MB95F314E/F314L/F316E/F316L/F318E/F318L, MB95F374E/F374L/F376E/F376L/F378E/F378L, New 8FX MB95310L/370L Series 8-bit Microcontrollers データシート正誤表

本書は MB95310L/370L シリーズ データシートの正誤表です。

Original document code: DS07-12628-2

電気的特性

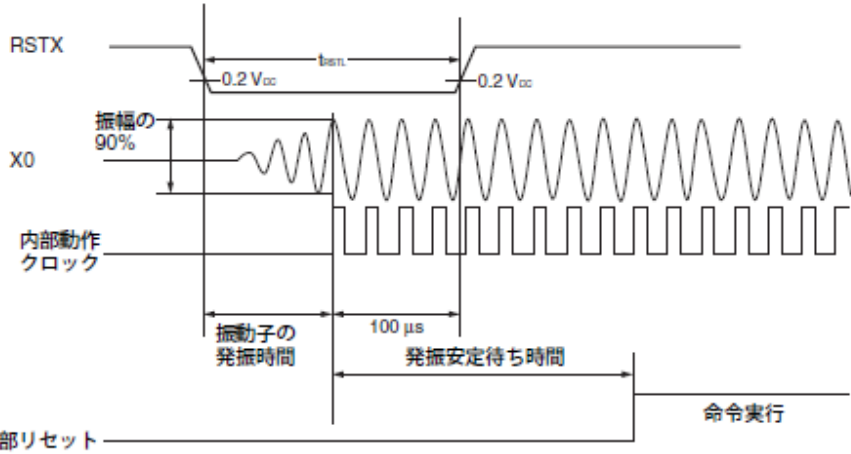
「■電気的特性 (3)外部リセット」の表を下記のように訂正。

項目	記号	規格値		単位	備考
		最小	最大		
RSTX “L” レベルパルス幅	trSTL	2 tMCLK*1	—	ns	通常動作の場合
		振動子の発振時間*2 + 100	—	μs	ストップモード, サブクロックモード, サブスリープモード, 時計モード, 電源投入の場合
		100	—	μs	タイムベースタイマモードの場合

ページ	場所	訂正内容
53	電気的特性	<p>「■電気的特性 (3)外部リセット」の図を下記のように訂正</p> <p>(誤)</p> <div data-bbox="425 445 1464 1188"> <p>・通常動作の場合</p>  <p>・ストップモード、サブクロックモード、サブスリープモード、時計モード、電源投入の場合</p>  </div> <p>(正)</p> <div data-bbox="441 1255 1464 1417">  </div>

項目	記号	規格値		単位	備考
		最小	最大		
RSTX “L” レベルパルス幅	trSTL	2 tMCLK*1	—	ns
